導淮工程計畫附編

導淮工程計畫附編目錄

## II. 工務處施工計畫審查報告

## XI. 關於導淮討論會會員提出諸問題之研究

FIG.44

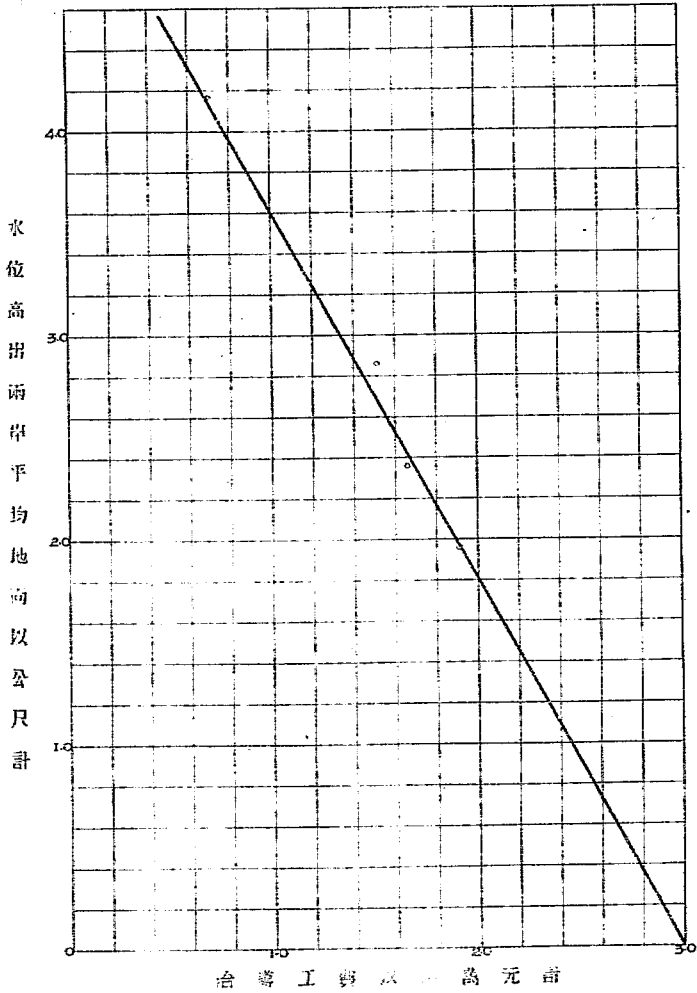
得結果繪成水位工費關係圖，如第四十四圖，於此可見浚深度愈大，則工費愈鉅。茲更列表於次。

水位高出平均 地面公尺數	4.0	3.5	3.0	2.5	2.0	1.5	1.0	0.5	0
工費以萬萬元 為單位	0.79	1.07	1.35	1.63	1.90	2.18	2.45	2.73	3.00
